工程指示 / 要求簡箋 ENGINEER INSTRUCTIONS(E.I.)

工程指示編號:	EI- 5076A	修改版本:	A
	HK- 1541		
工程編號:	J 856	工程名稱:	天榮站
收件人:	生統/王良	發件人:	Lai Sik Hung
工程項目:	佛沙窗保護方案 (新鴻基標準) (修改部份呔吋)	日期:	08/09/2022

內容: 請依附件的佛沙窗保護方案(新鴻基標準)進行保護

依新鸿基要求重新编制、2022.09.08

# J-856 天荣站预制窗包装保护示意-3

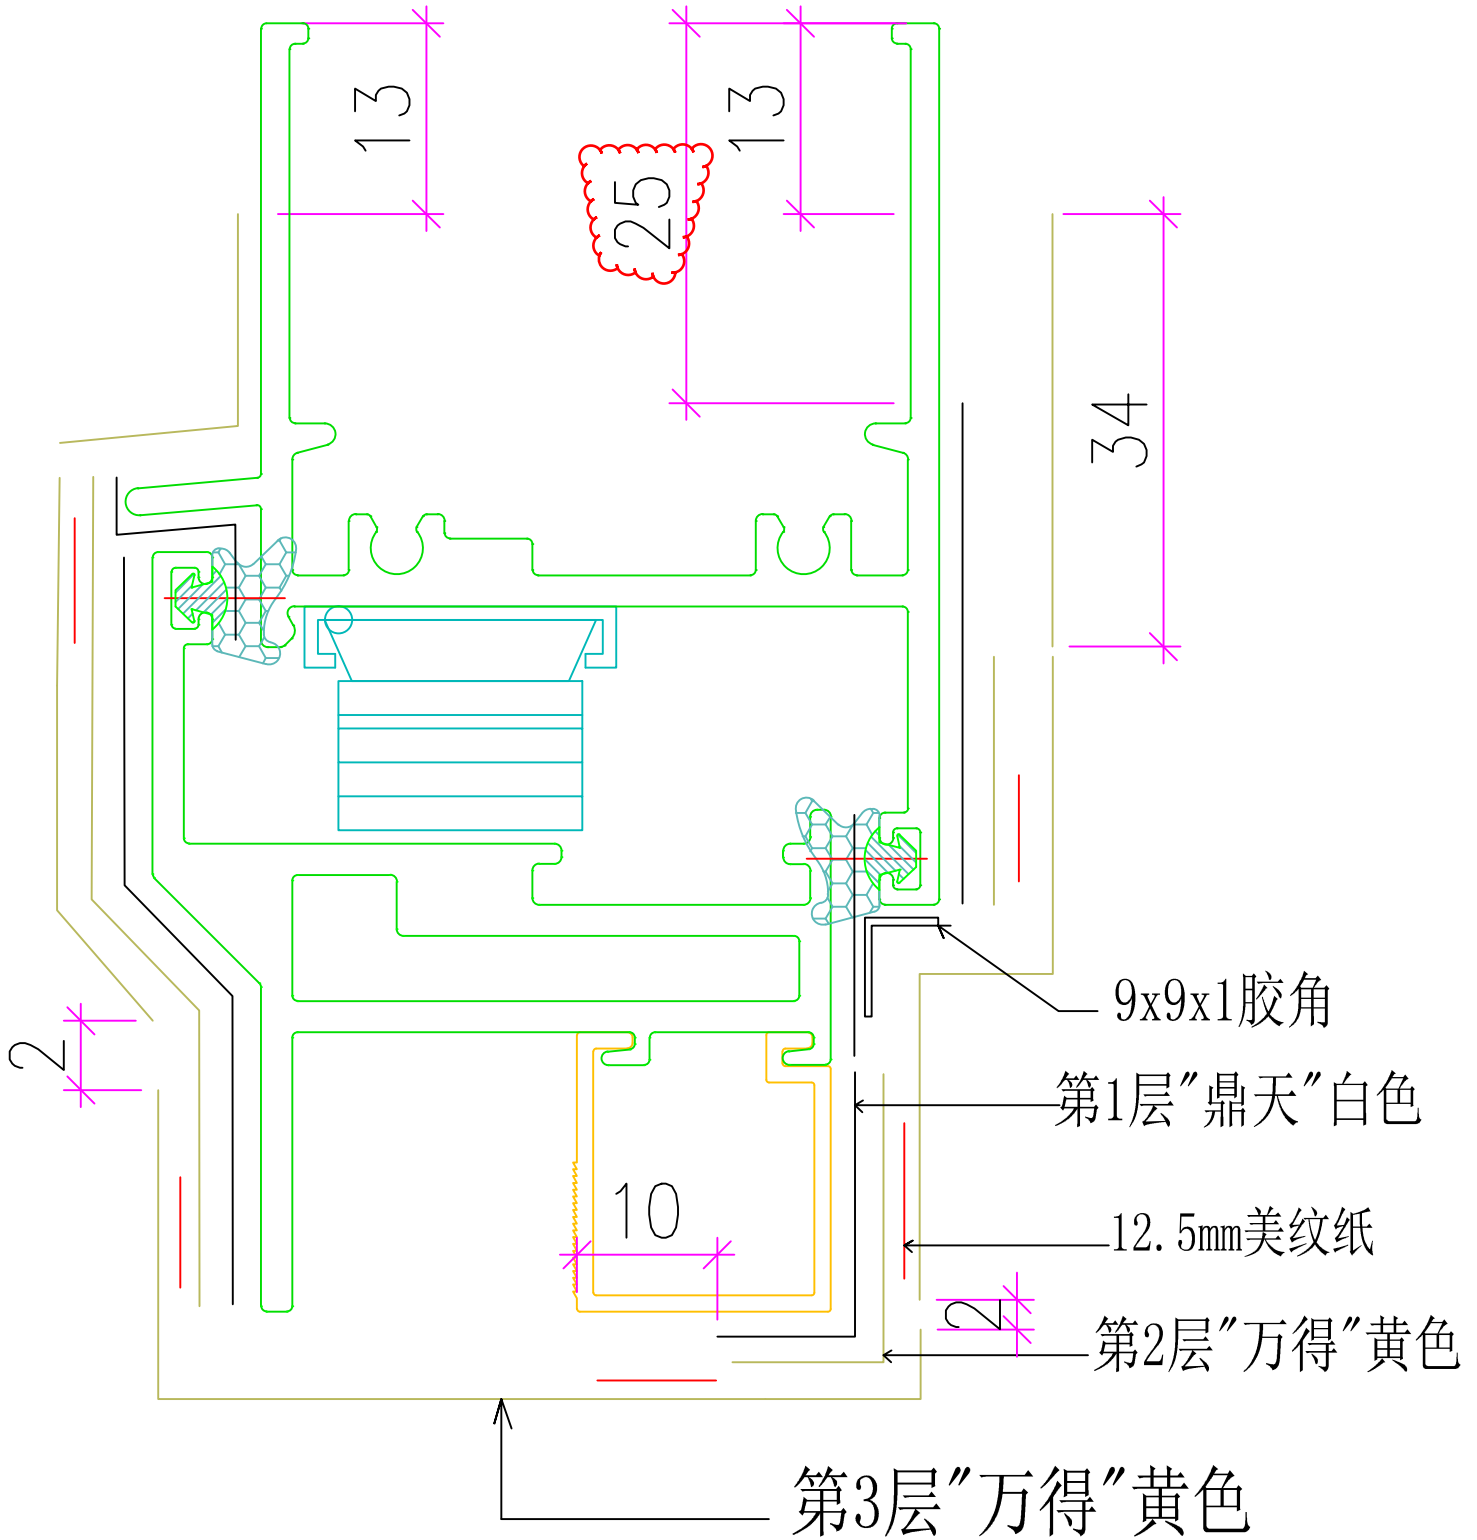
$\frac{1}{DT71}$  |  $\frac{1}{DT71a}$  |  $\frac{1}{DT72}$  生顶横

依新鸿基要求重新编制、2022.09.08

# J-856 天荣站预制窗包装保护示意-4

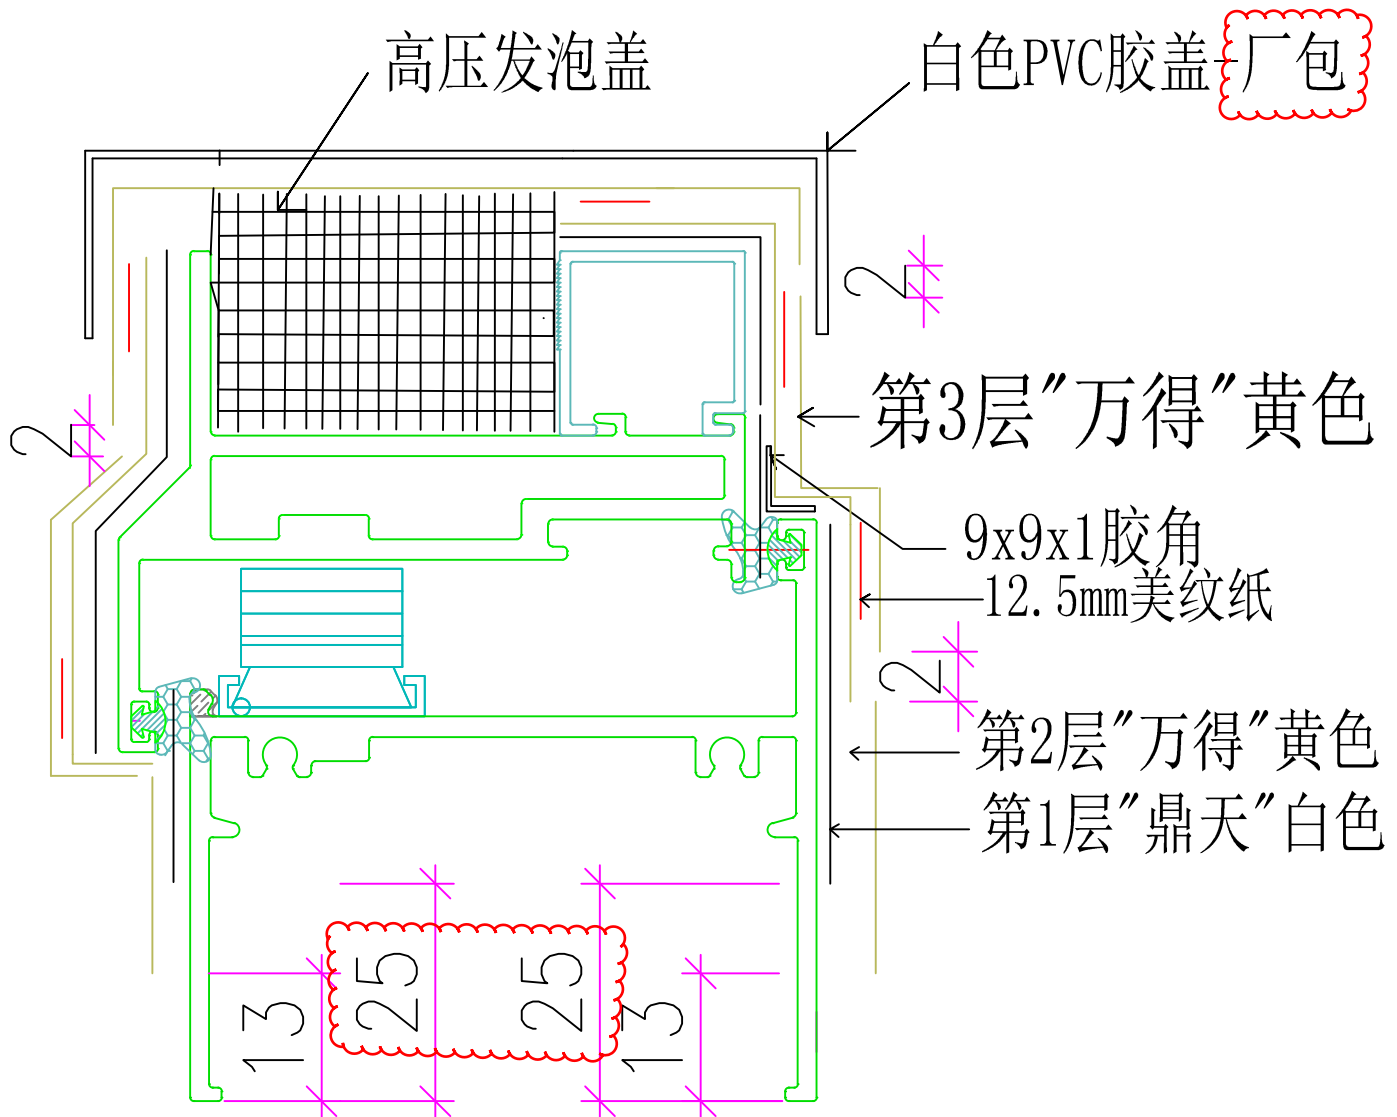
依新鸿基要求重新编制、2022.09.08

$\frac{2、3}{DT71}$  |  $\frac{2}{DT71a}$  生底横

# J-856 天荣站预制窗包装保护示意-5

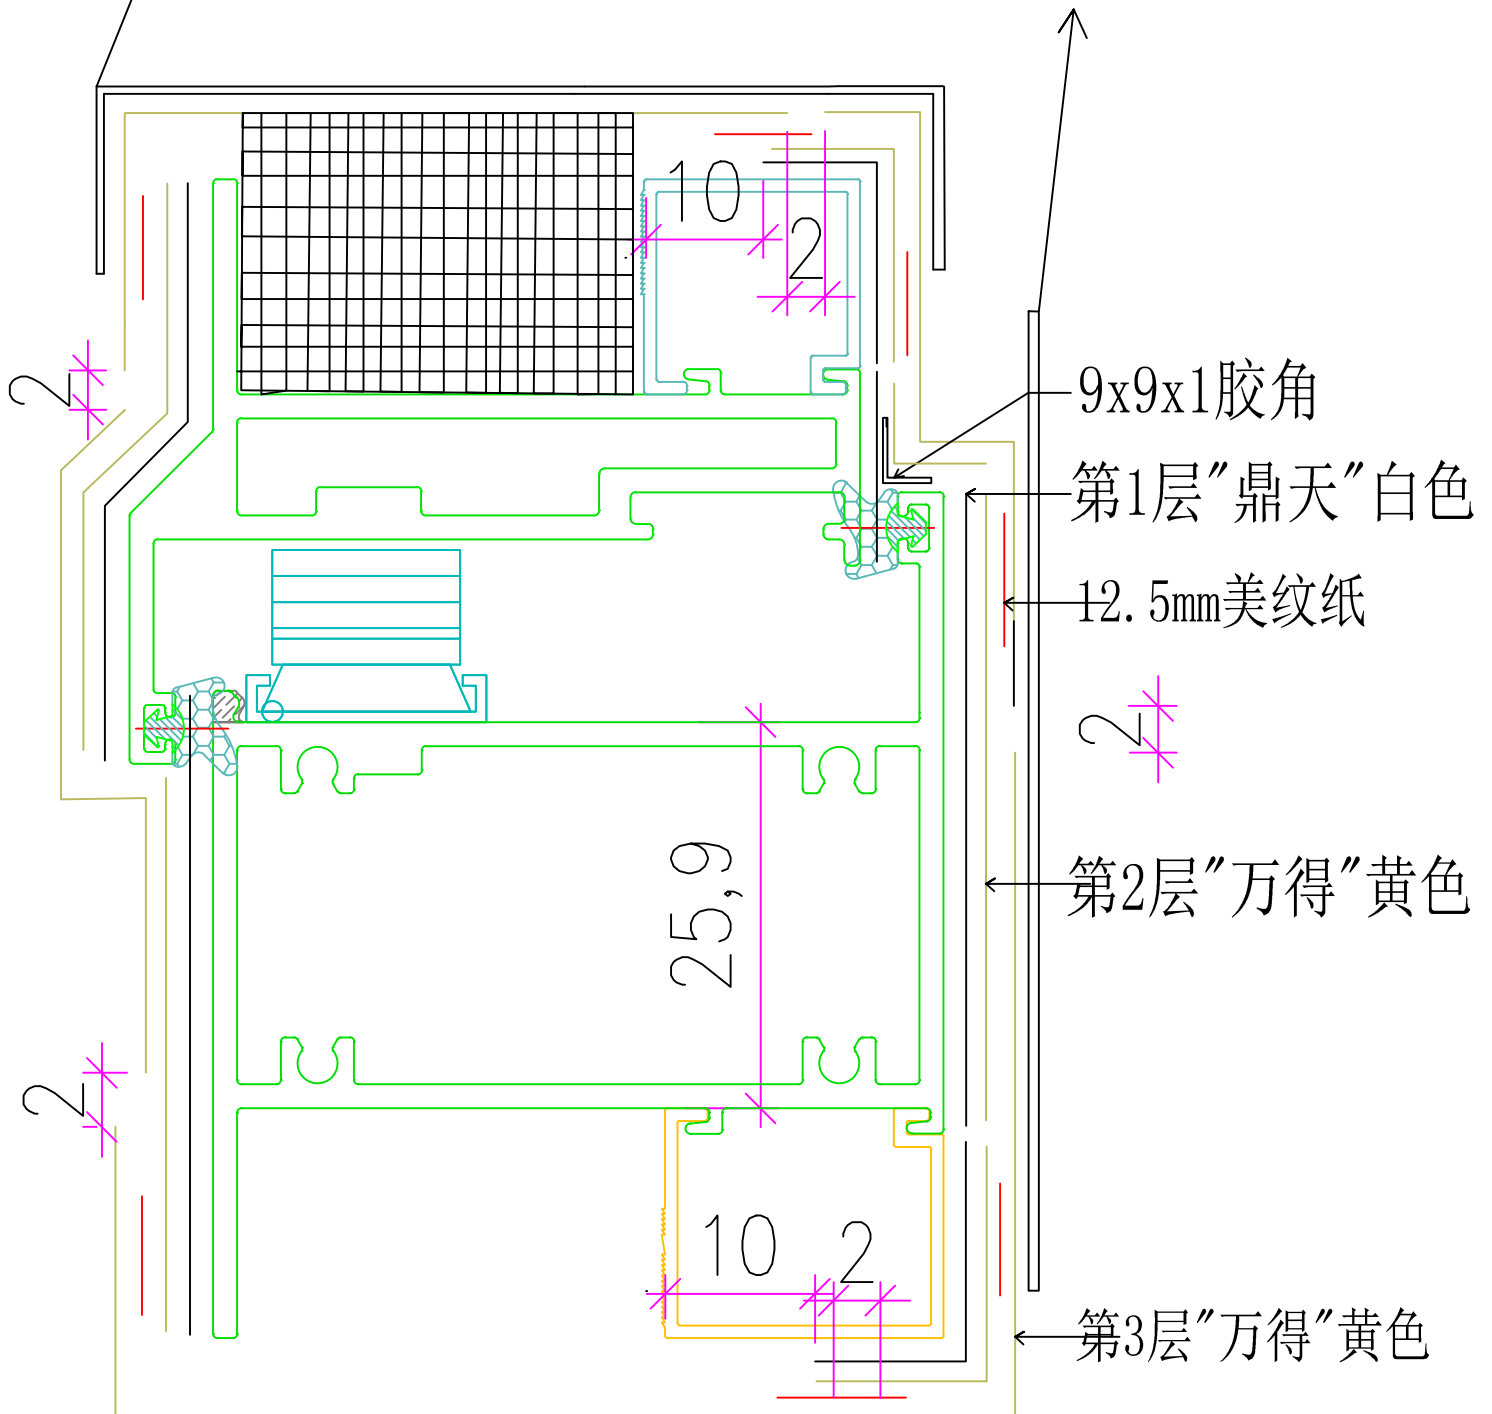
依新鸿基要求重新编制、2022.09.08

$\frac{2}{DT72}$  上生下梗中横

- 1、上生下梗中横位通长包白色PVC胶盖--厂包装
- 2、中横室内正面通长贴“瓦坑板”防预制场踩踏--厂包装

# J-856 天荣站预制窗包装保护示意-6

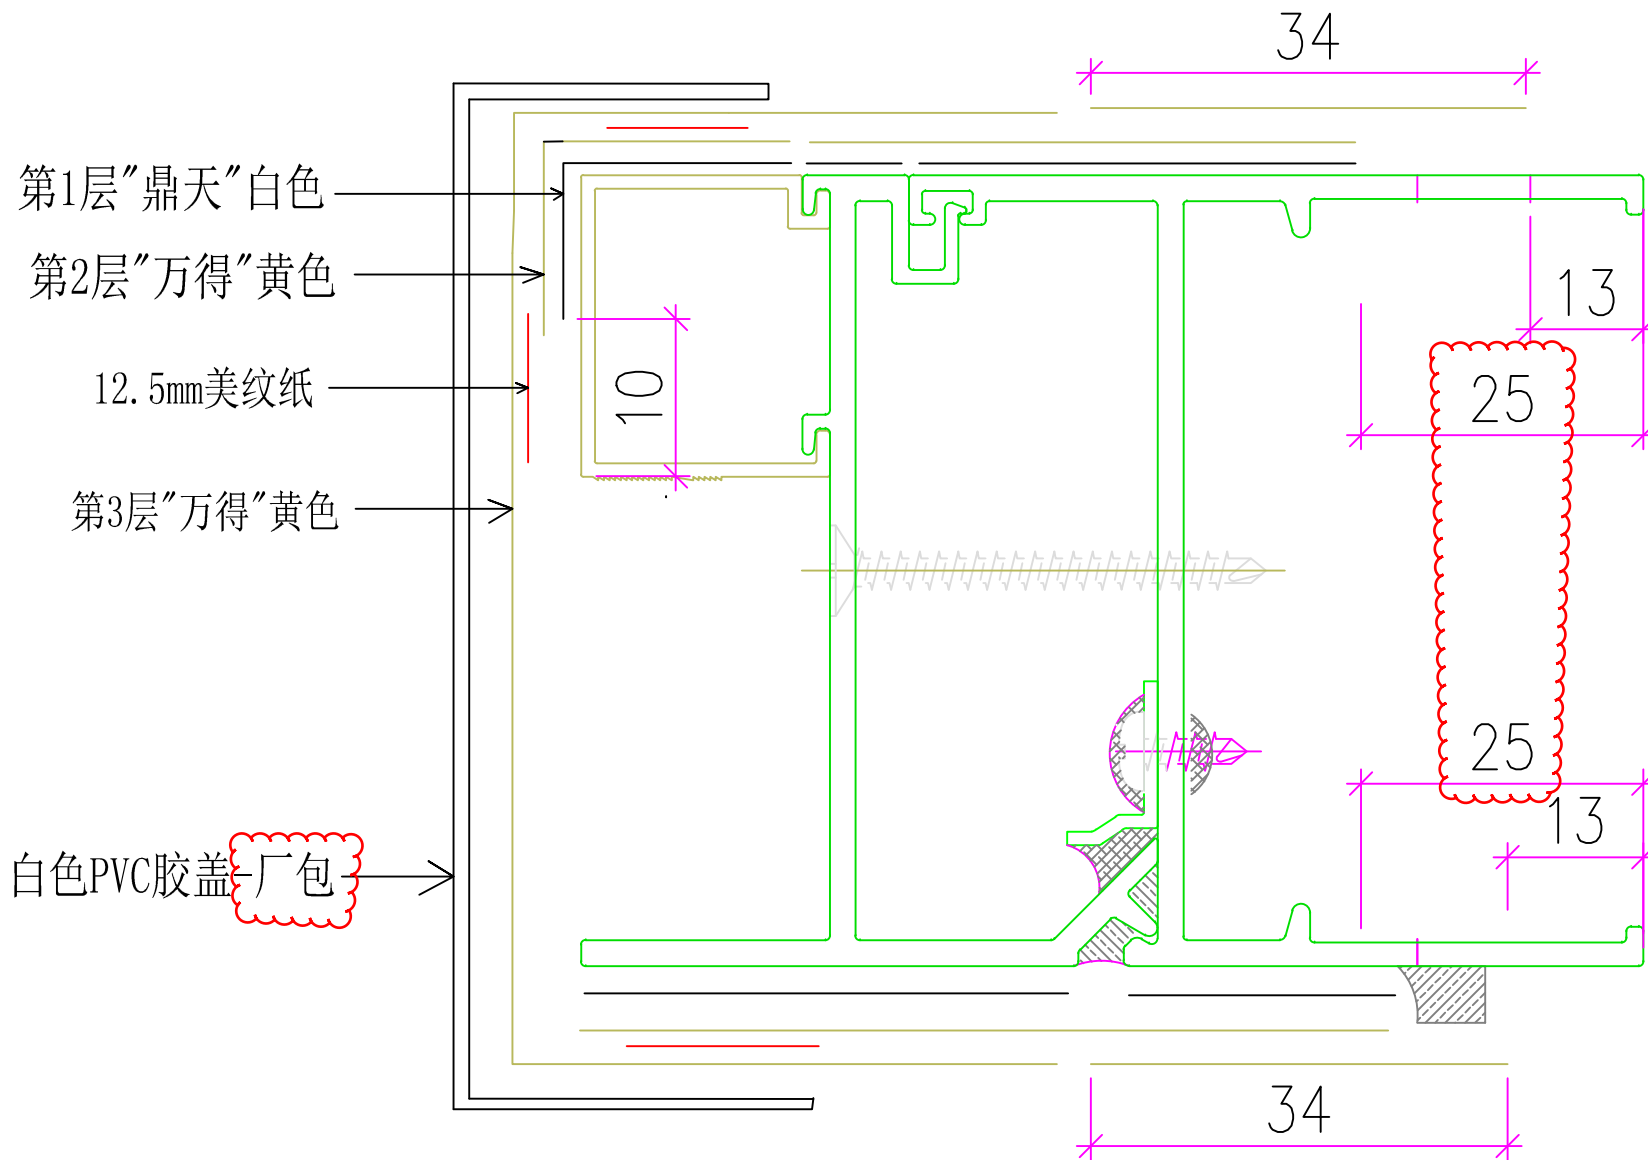
依新鸿基要求重新编制、2022.09.08

$\frac{4}{DT61}$  |  $\frac{2}{DT62}$  梗边企

# J-856 天荣站预制窗包装保护示意-7

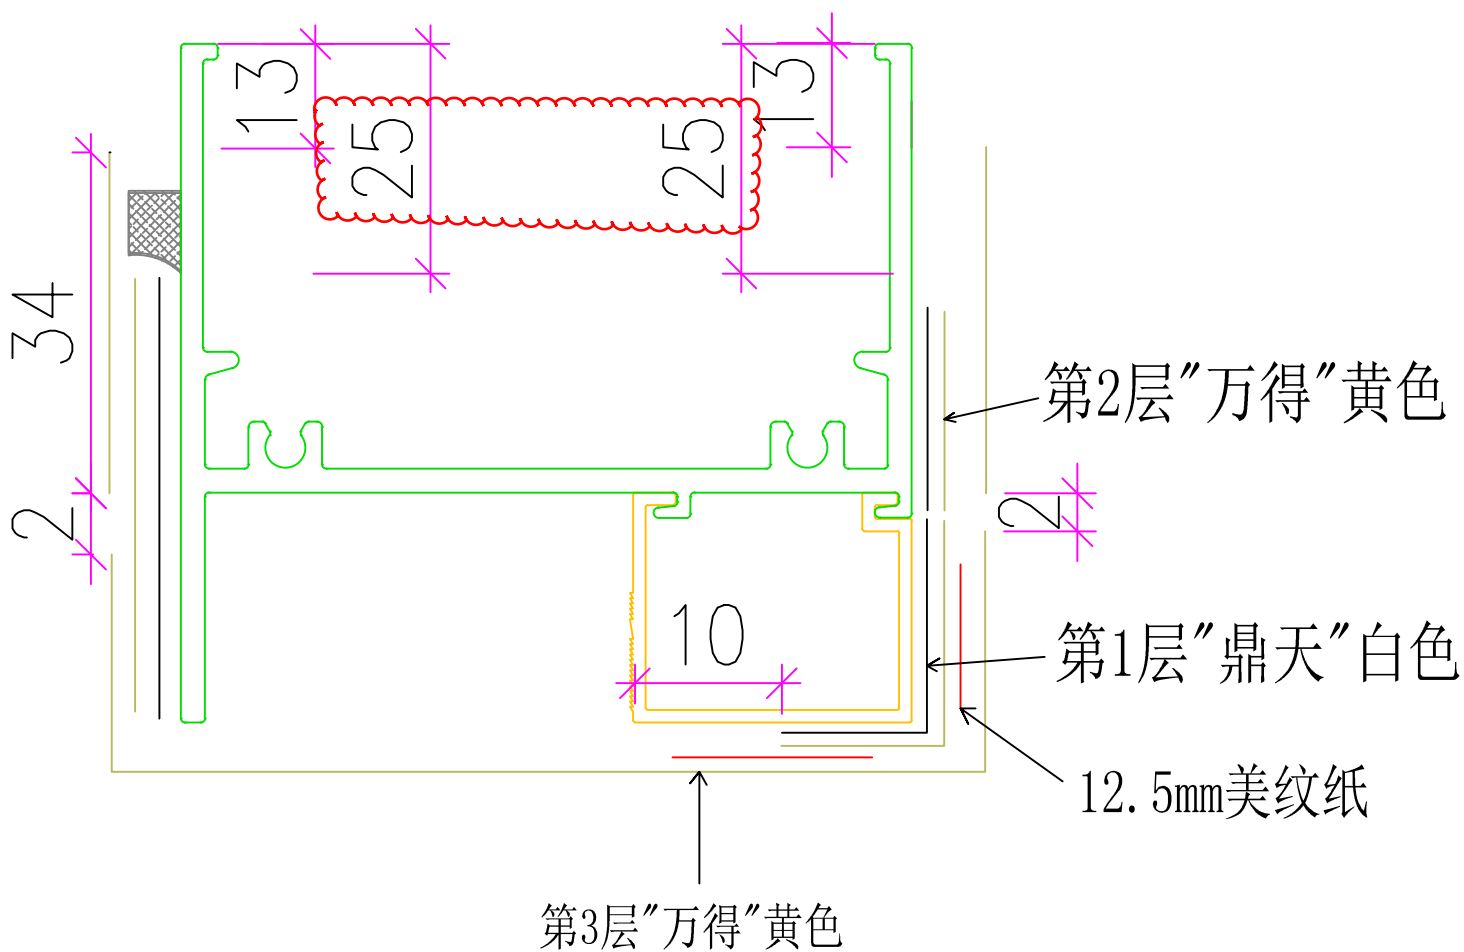
依新鸿基要求重新编制、2022.09.08

$\frac{2}{DT72}$  梗顶

# J-856 天荣站预制窗包装保护示意-8

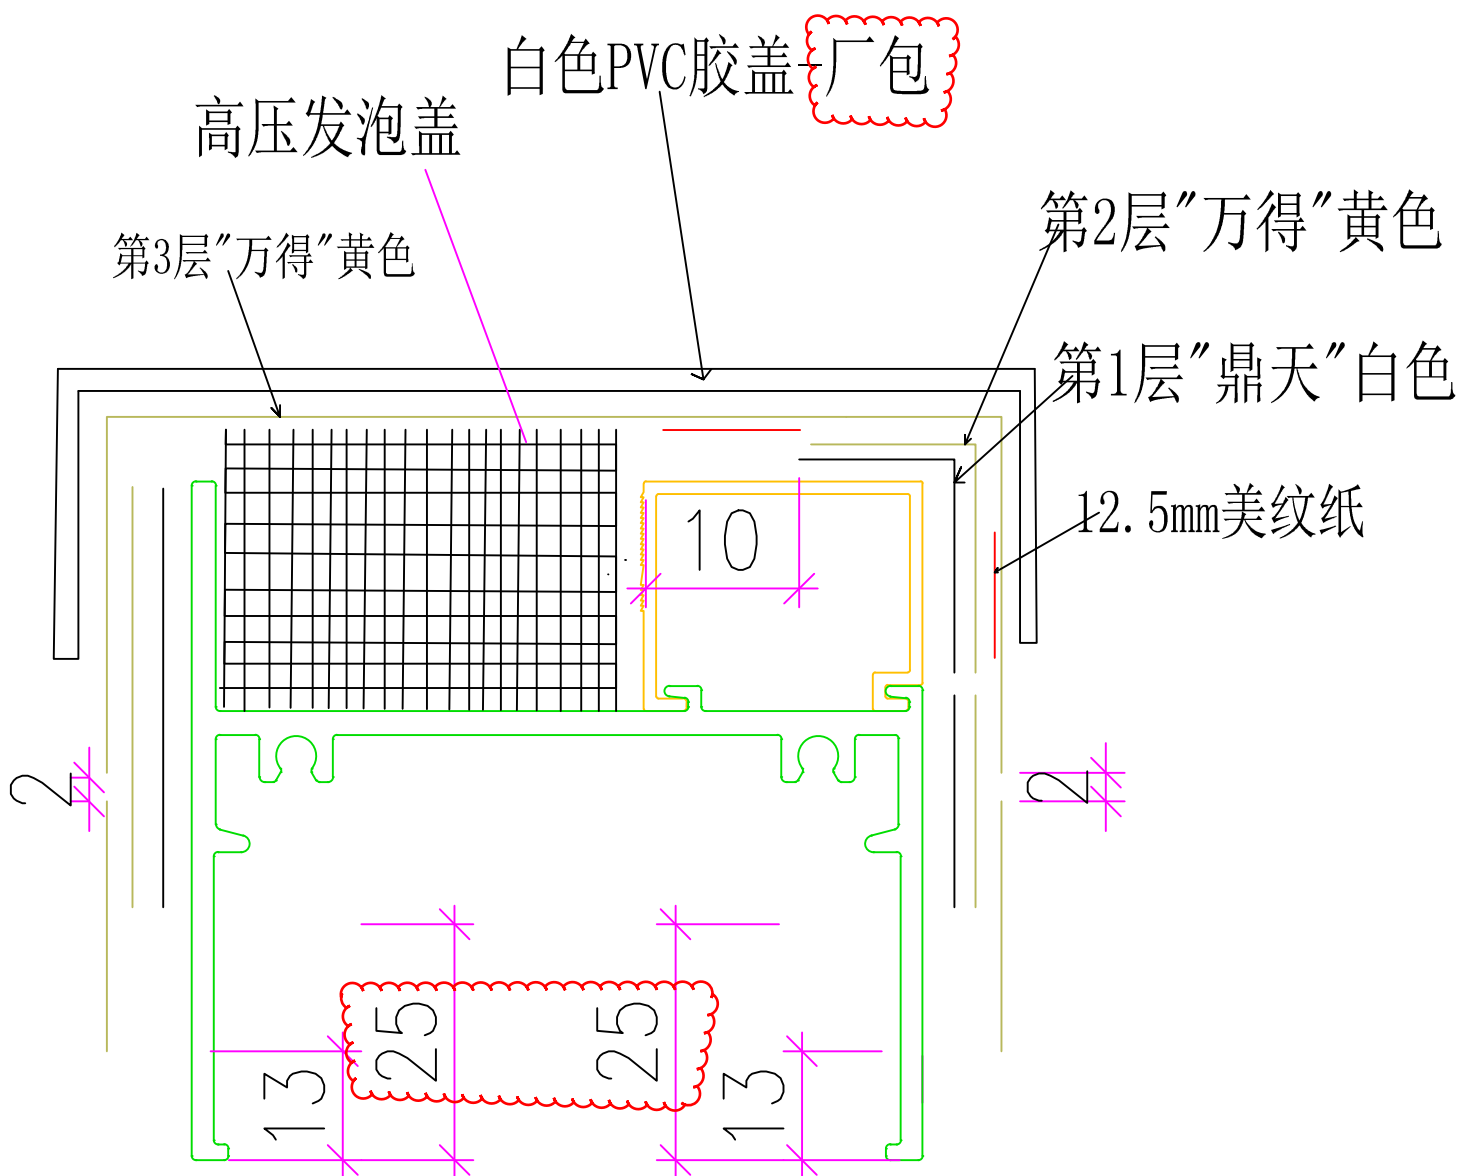
依新鸿基要求重新编制、2022.09.08

$\frac{4}{DT72}$  梗底
